改善箇所説明図

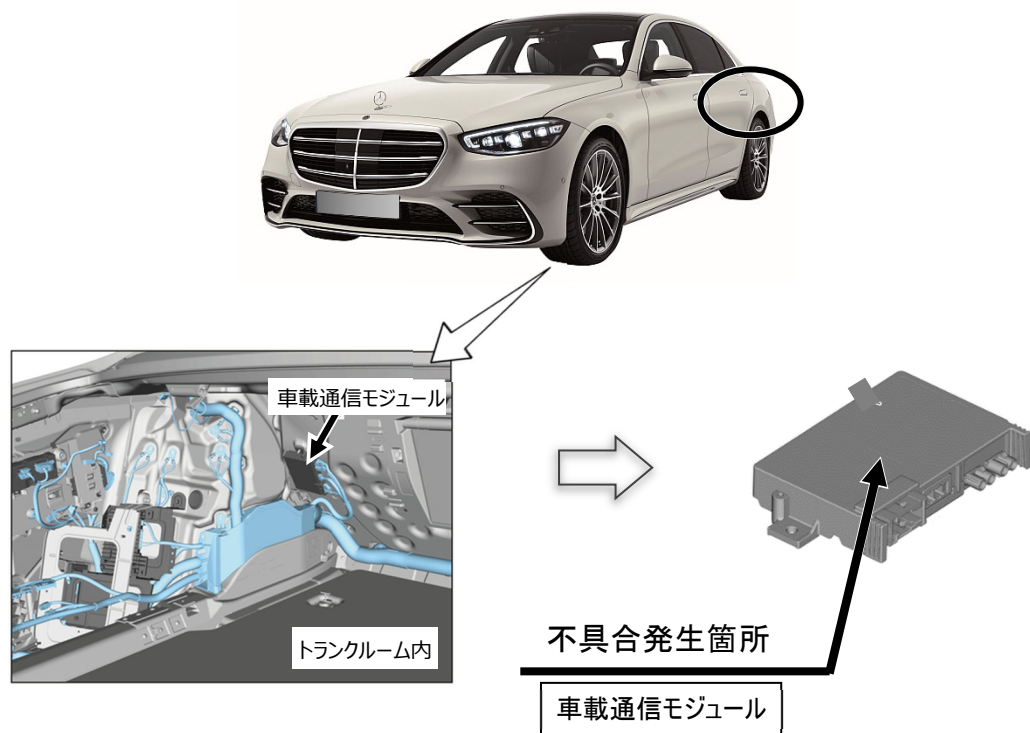
注: は、対策プログラムに書き換える部位を示す。

事故自動緊急通報装置の車載通信モジュールにおいて、制御プログラムが不適切なため SIM が無効になりネットワーク回線に接続することができない。そのため、通信ができず、保安基準第 43 条の 8(事故自動緊急通報装置の基準)に適合しない。

全車両、車載通信モジュールを良品に交換する。

識別 : 車台番号の付近に黄色の識別ペイントを塗布する
